豊洲市場の施設建物の構造安全性

平成 29 年 8 月 10 日

専門委員

森高 英夫

図4.2 防水押えコンクリートの厚み
 (構造計算書と図面の食い違い)

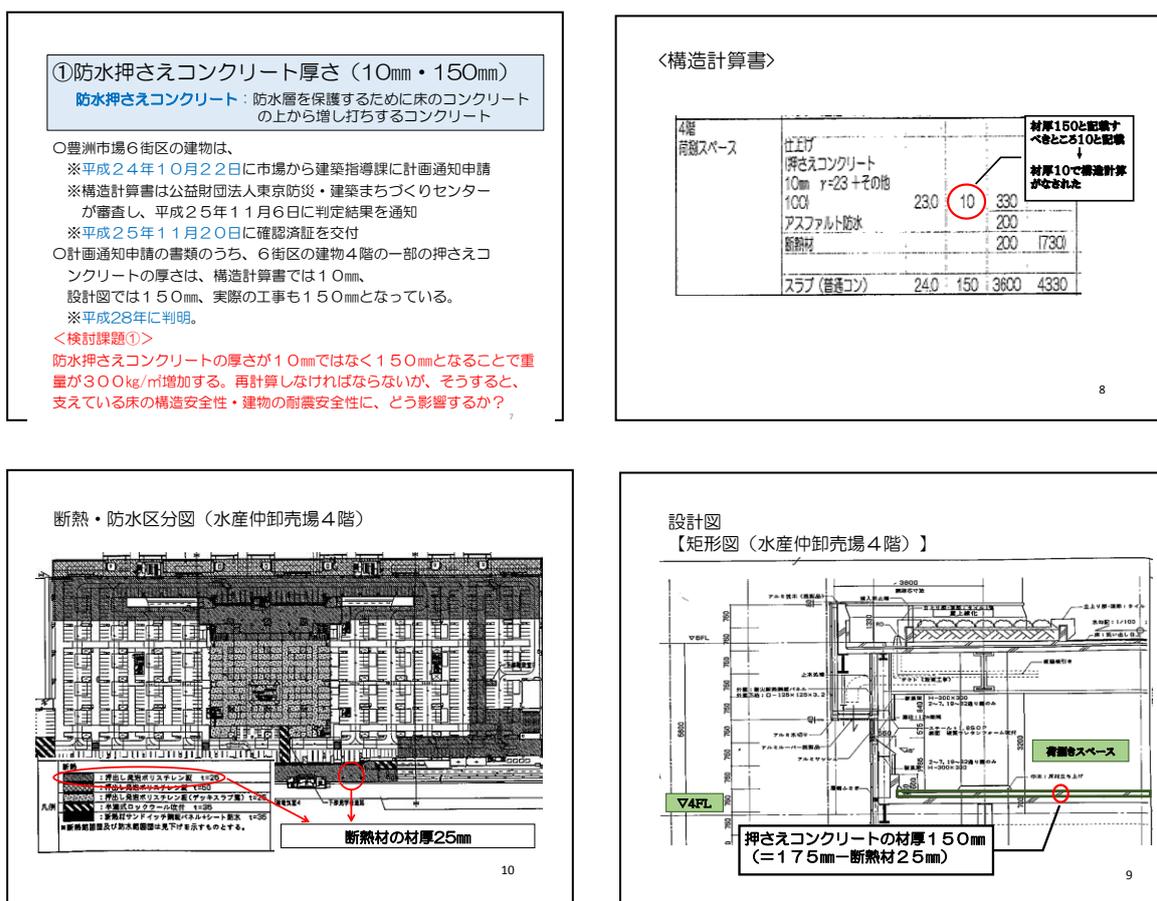
水産仲卸売場棟 4階の荷捌床、設計図では防水仕様として押えコンクリートの厚みが150mmとなっているところが、構造計算書の仕上げ荷重では10mmと記載されており実態と異なっている。構造上の問題としては以下の二つである。

- ・ 構造体スラブの耐荷重安全性
- ・ 設計地震力への影響度

図 4.3 床用積載荷重の妥当性

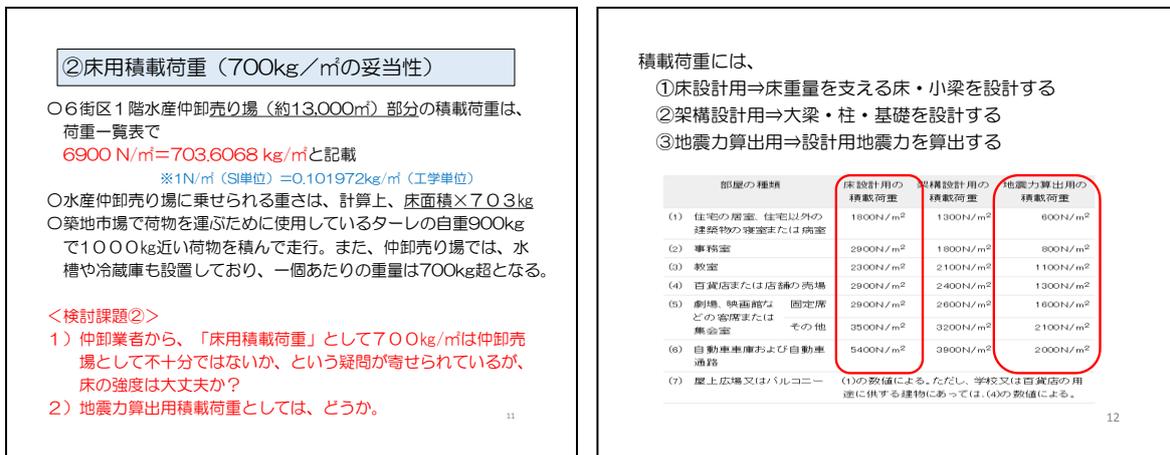
水槽やターレなどの重量物を扱う用途として、床用積載荷重を 700kg/m² と設定しているが、不十分ではないかという疑問を提起されている。この数値の妥当性について確認する必要がある（図 4.3 参照）

図 4.4 基礎ピットの地震力の評価について

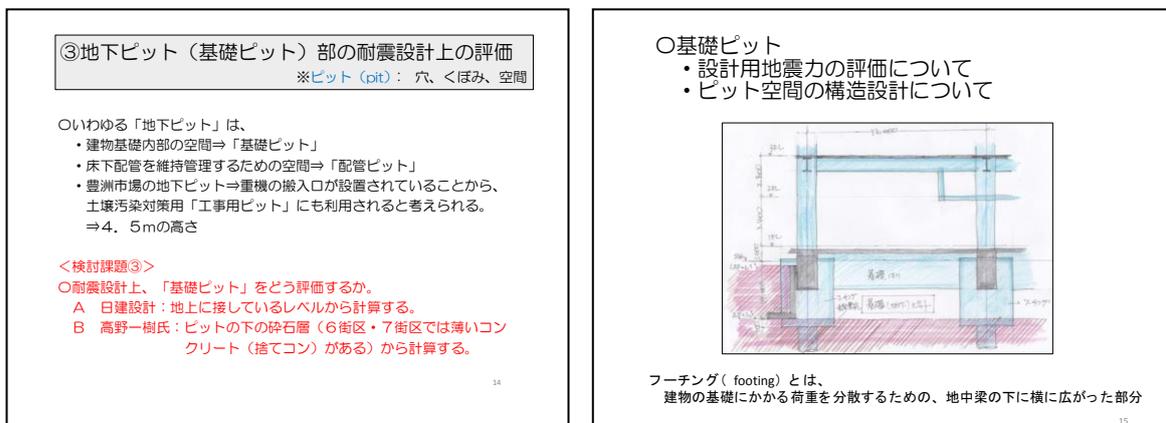
高野氏の主張は、“耐震設計用地震力の算定においては、基礎ピットを1階とみなしてベースシア0.2以上としなければならない”としている。一方、日建設計は、“基礎ピットは地下であり、かつ地下と同等の高い剛性を有しているため、地上レベルである1階の層せん断力をベースシアとして求めることで良い”との設計者判断を示している（図 4.4）。

図 4.6 高野氏提示の解析結果

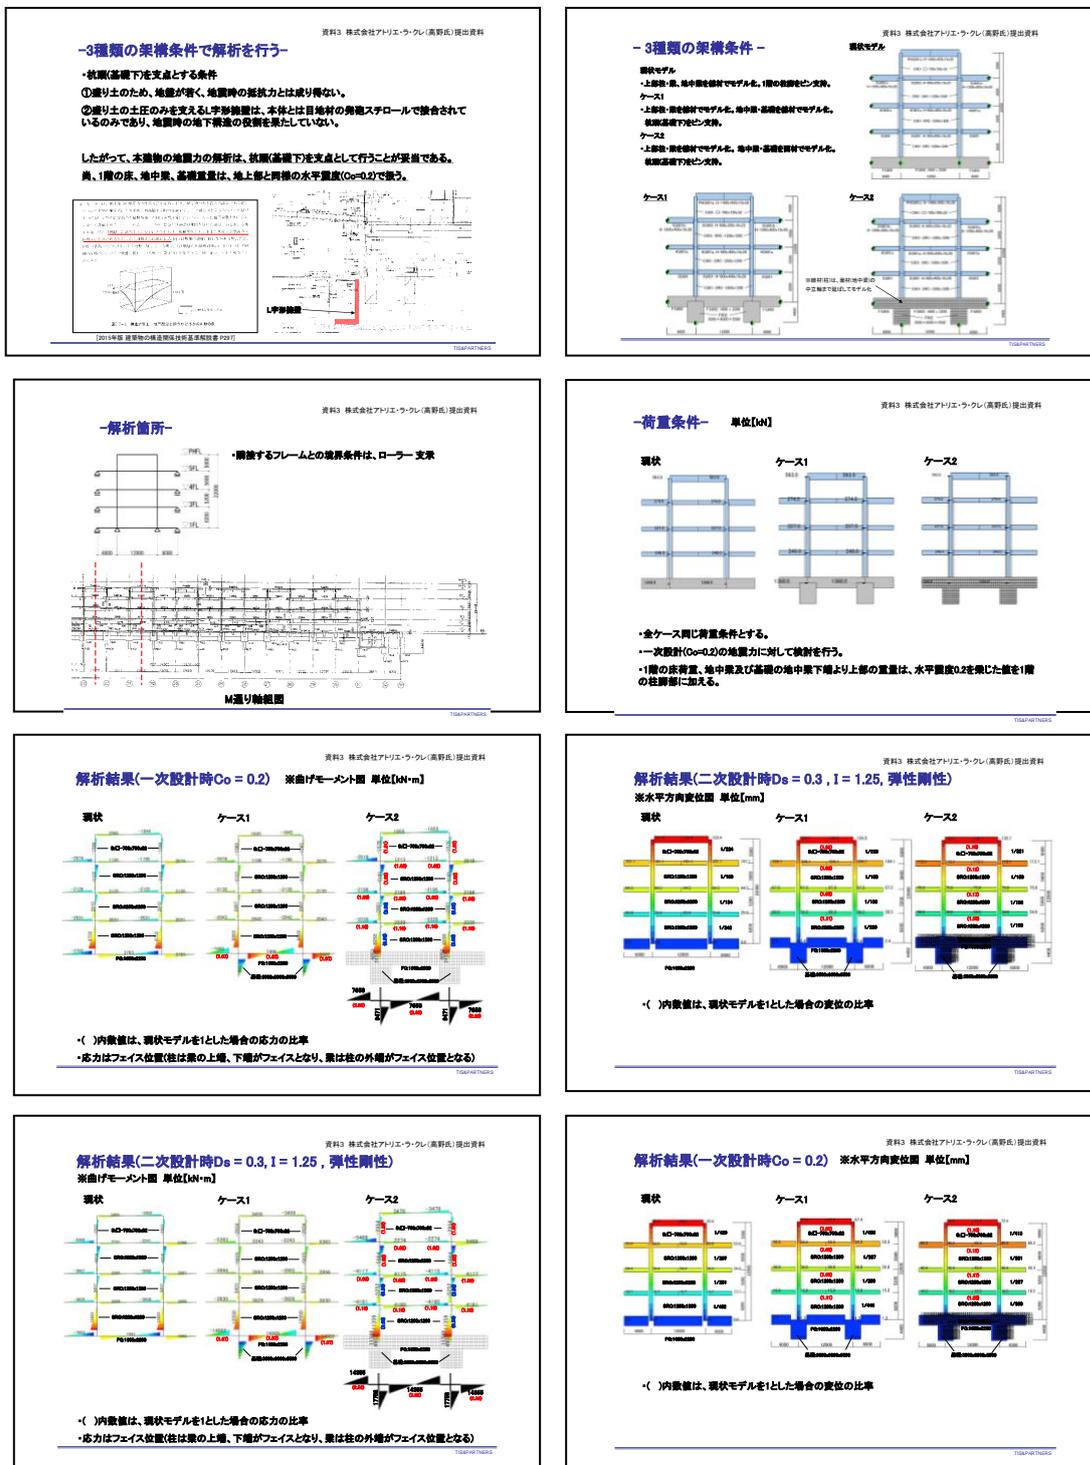
さらに、高野氏の主張に基づいた解析モデル（基礎ピットを考慮したモデル）と日建設計の設計時モデル（基礎ピットをモデル化していない）との比較検討結果が示され、数値に違いがあるとの説明があった（図 4.6）。

図 4.7 防水コンクリートの厚みの齟齬
(日建設計プレゼンテーション資料の抜粋)

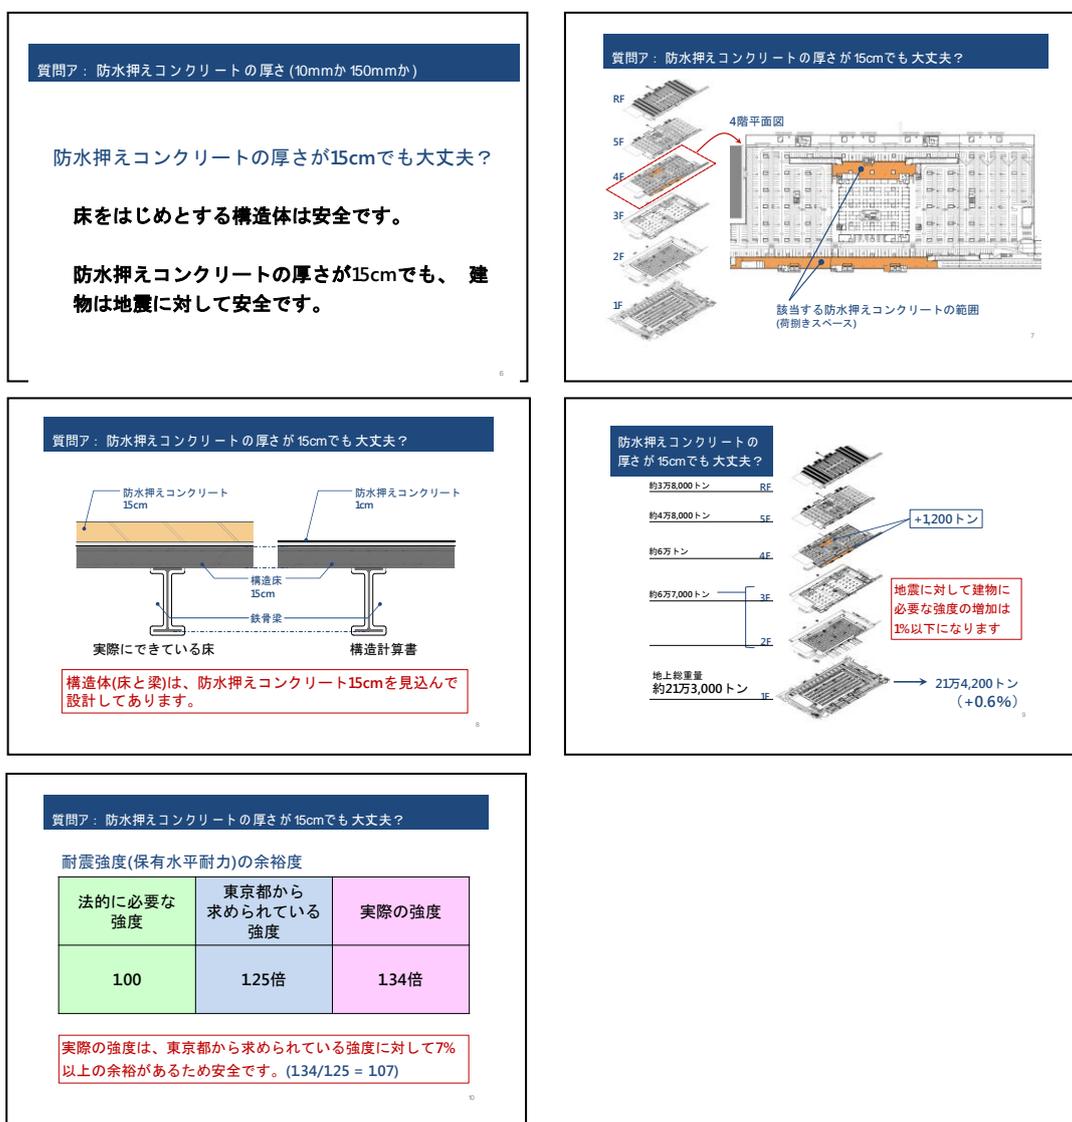
① 防水押えコンクリートの厚み（水産仲卸売場棟の構造計算書（厚 10 mm）と設計図面（厚 150 mm）の齟齬）

水産仲卸売場の荷捌き床の一部において防水押えコンクリートの厚みが食い違っている範囲の床および梁の強度は、構造計算において 15 cm の重量を見込んで設計していたので問題はない。また、防水コンクリートの重量増が 1,200t になるが、地上建物全体の重量が 213,000t あり、地震力の増加率は 0.6% となり影響度は極めて軽微である。

因みに、建物の保有水平耐力（耐震強度）は法令で定められている基準の 1.25 倍とするよう東京都から求められた。設計の結果、1.34 倍の安全が確保されている（図 4.7）。

図 4.9 設計地震力設定において基礎ピット部を地上階として評価する必要がない根拠 (日建設計プレゼンテーション資料の抜粋)

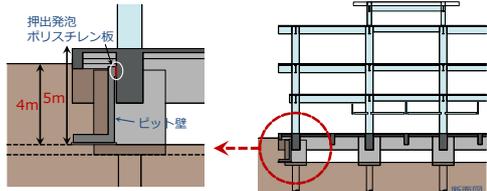
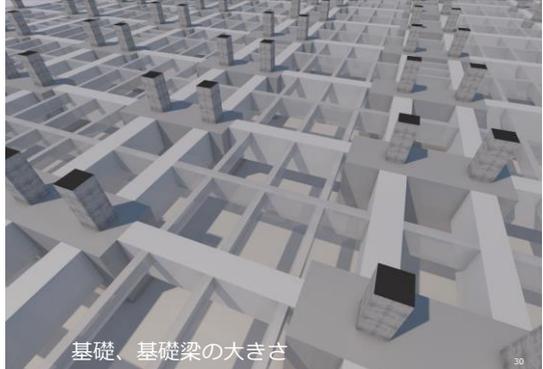
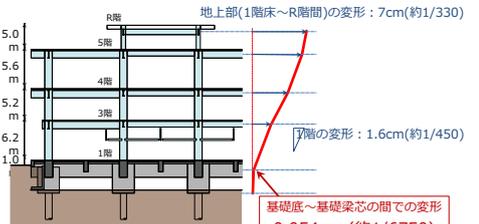
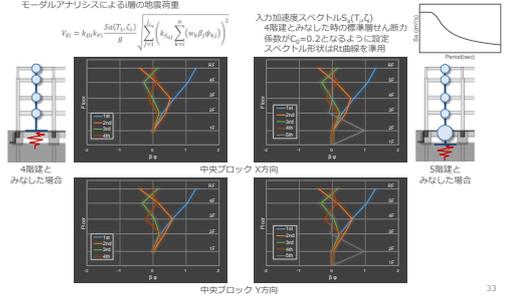
基礎ピット側面は直接土に接していないのに、土の拘束効果(地震力低減効果)を前提として良いのか？
基礎ピットの外周は大部分が土に接していますが、土の拘束効果(地震力低減効果)を前提としていません。

土の拘束効果がないのであれば、構造的には4階建ではなく5階建とみなして設計するべきではないか？
拘束効果を考慮しなくても、基礎ピットを十分頑丈に設計しているため、5階建とみなす必要はありません。

基礎の大きさ、剛性を考慮して杭の設計を行うべきではないか？
基礎の大きさ、剛性を考慮しても、杭は地震時に安全です。

設計地震力の算定において、基礎ピットを地上階として評価する必要はないことを図4.9に示すスライドを使って、その根拠となる考え方および数値の提示があった。土の拘束効果を無視したモーダル解析による検証結果から、基礎ピット部を考慮してもしなくても、1階以上の上部構造の振動モードは同じなので、地震力設定において1階以上を地上部と評価する考え方は妥当である旨の見解が示された。

**基礎ピット部は高さ5mのうち4m(4/5)が地中に埋まっており、法令上地上とみなせません
 土による拘束効果は前提としていません**

基礎ピット部分は、頑丈で地震時にほとんど変形しないため、階とみなす必要はありません。

地上部(1階床～R階間)の変形：7cm(約1/330)
 7階の変形：1.6cm(約1/450)
 基礎底～基礎梁芯の間の変形：0.054cm(約1/6750)

5階建とみなした場合でも、地上部の地震力は変わりません
